# DIAGNOSTIC D'ACCESSIBILITE DES ÉTABLISSEMENTS RECEVANT DU PUBLIC

# CENTRE ADMINISTRATIF

11/09/2015

- ▶ ERP DE TYPE W DE 5<sup>ÈME</sup> CATÉGORIE
  - ▶ ERP EXISTANT OU CRÉÉ DAS UN CADRE BÂTI EXISTANTT
-

### 3 - PLAN DE REPÉRAGE DES AVIS DÉFAVORABLES

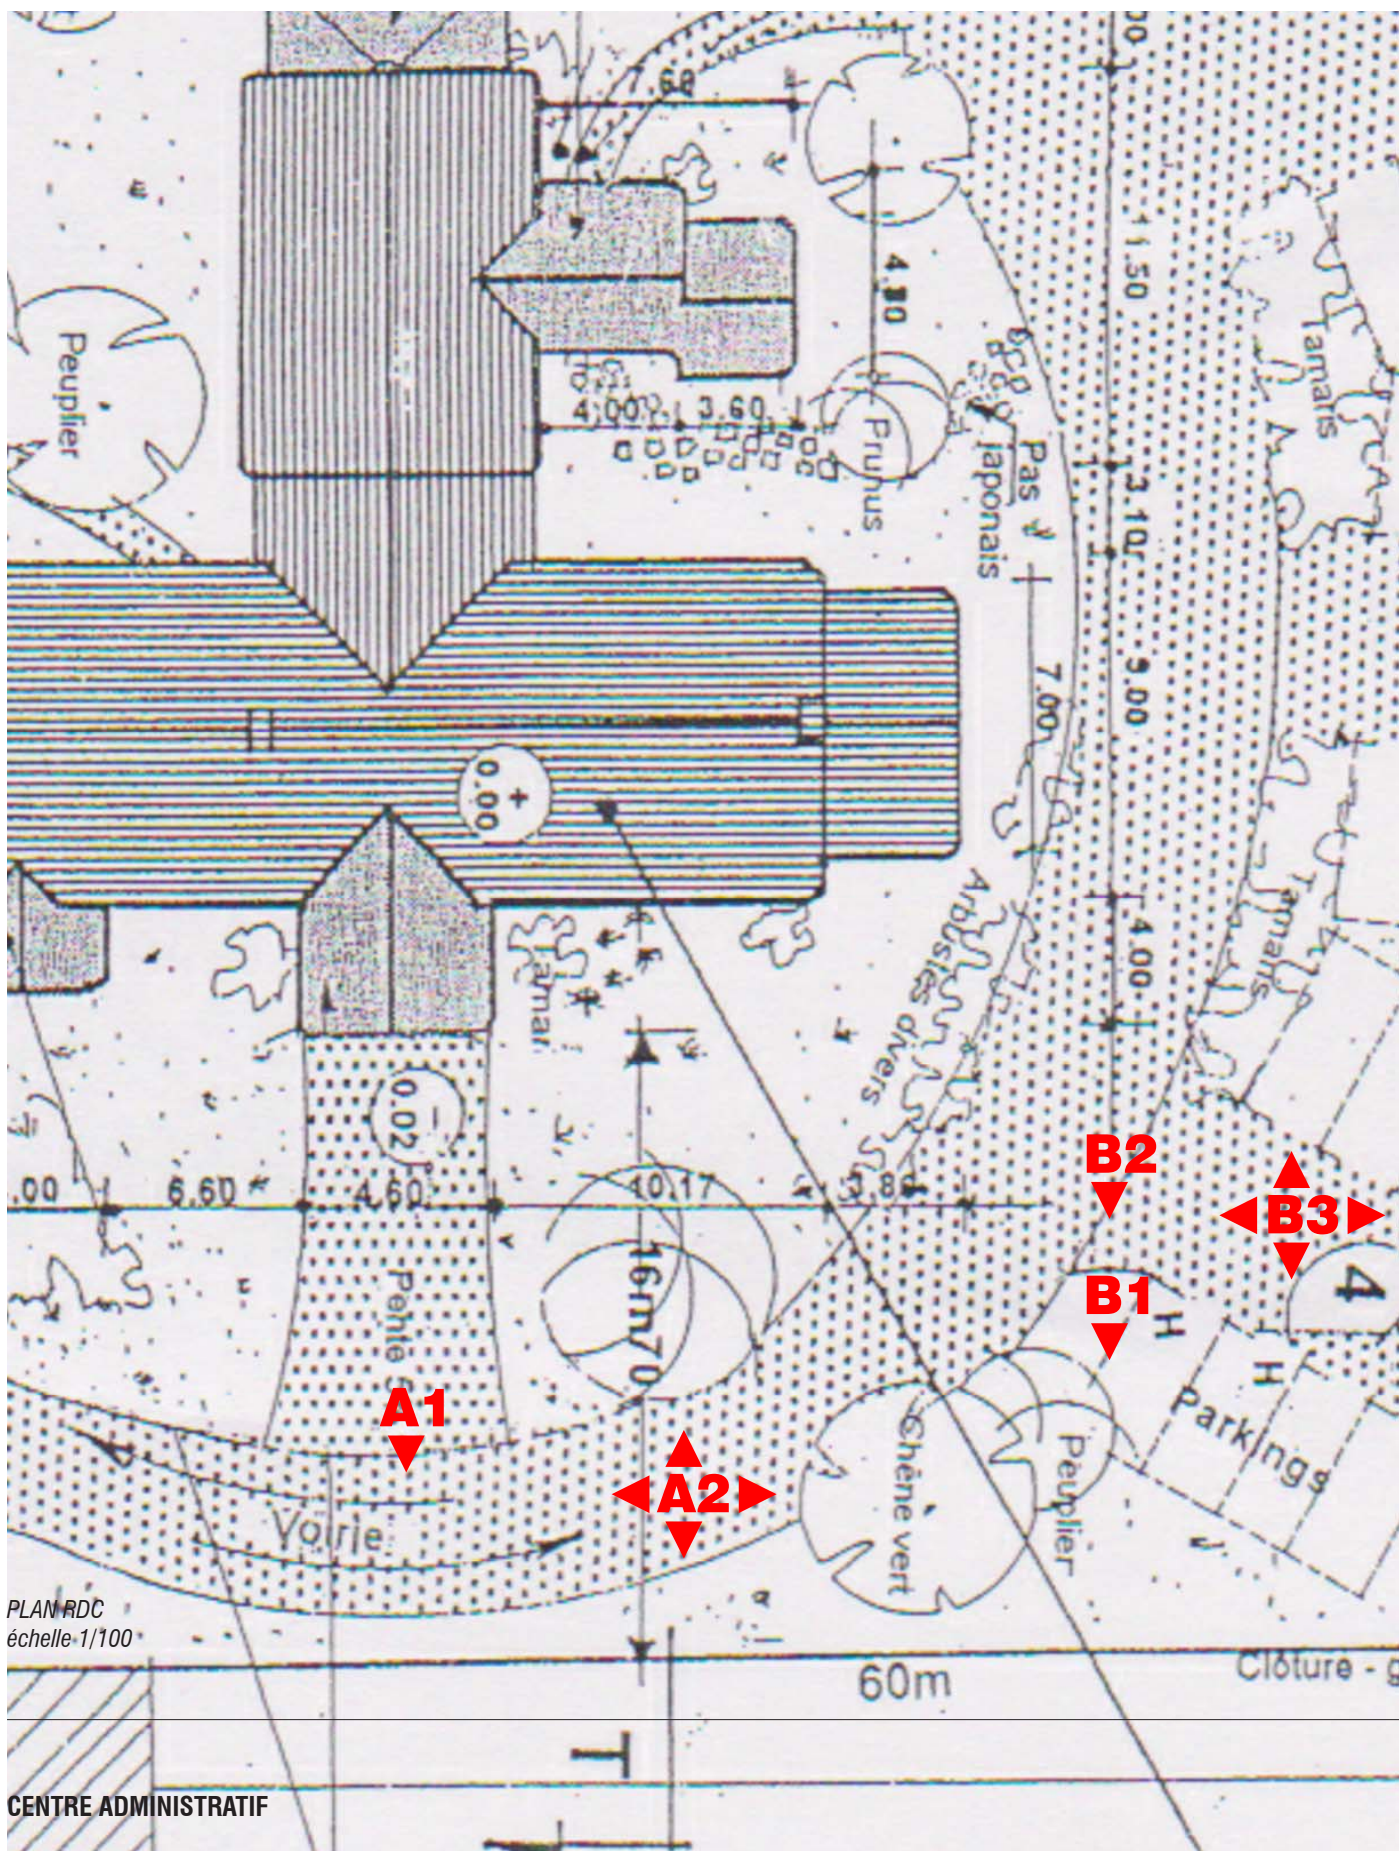
<b>A - CHEMINEMENT EXTERIEUR</b>	
A1	Un ressaut supérieur à 2 cm est présent sur le cheminement
A2	Le cheminement extérieur est mutualisé avec la circulation automobile > installer une signalisation à l'entrée du site indiquant la mention «espace partagé»

<b>B - STATIONNEMENT AUTOMOBILE</b>	
B1	La signalisation au sol n'est pas assez marquée
B2	Un ressaut supérieur à 2 cm est présent au droit du raccordement du stationnement et du cheminement
B3	Aucun éclairage n'est présent dans le parking > l'éclairage ne devrait pas être inférieur à 20 lux

<b>D- ACCUEIL DU PUBLIC</b>	
D1	Aucun dispositif acoustique absorbant n'est présent au droit de la bore d'accueil > doit être égal à 25% de la surface au sol

<b>E - CIRCULATION INTERIEURE HORIZONTALE</b>	
E1	Le mobilier en applique (casiers) en face du secrétariat constitue un obstacle qui devrait être signalé à hauteur de 15 cm par rapport au sol. <b>La zone concernée ne sera plus accessible au public.</b>

<b>F - ESCALIER. La zone concernée ne sera plus accessible au public.</b>	
F1	Aucun revêtement de sol permettant l'éveil à la vigilance n'est présent au haut de l'escalier
F2	La première et la dernière marche devraient être visuellement contrastées
F3	Le garde-corps de l'escalier s'arrête au droit de la première et dernière marche > Il devrait se prolonger de 28 cm en haut et en bas de l'escalier
F4	La main courante n'est pas continue (une rupture de 7 cm est tolérée)
F5	La sous face de l'escalier devrait être signalée au sol ainsi que par un contraste visuel
F6	L'éclairage mesuré est trop faible, 50 lux > L'éclairage ne devrait pas être inférieur à 150 Lux

<b>G - PORTE</b>	
G1	La porte coulissante de la salle de réunion ne présente pas une poignée facilement préhensible. <b>La zone concernée ne sera plus accessible au public.</b>

<b>H- SANITAIRES</b>	
H1	Aucun dispositif ne permet de refermer la porte des toilettes derrière soi une fois entré > Une barre de rappel ou un ferme-porte devrait aider à la fermeture de la porte

<b>I- SIGNALÉTIQUE</b>	
I1	Les locaux accessibles au public ne sont pas signalés depuis l'entrée
I2	Le sanitaire accessible n'est pas signalé > une signalétique devrait orienter le visiteur vers les WC adaptés, tout comme son usage mixte
I3	La sortie devrait être indiquée lorsque celle-ci n'est plus visible au cours de la visite
I4	Les locaux non accessibles au public doivent être signalés.
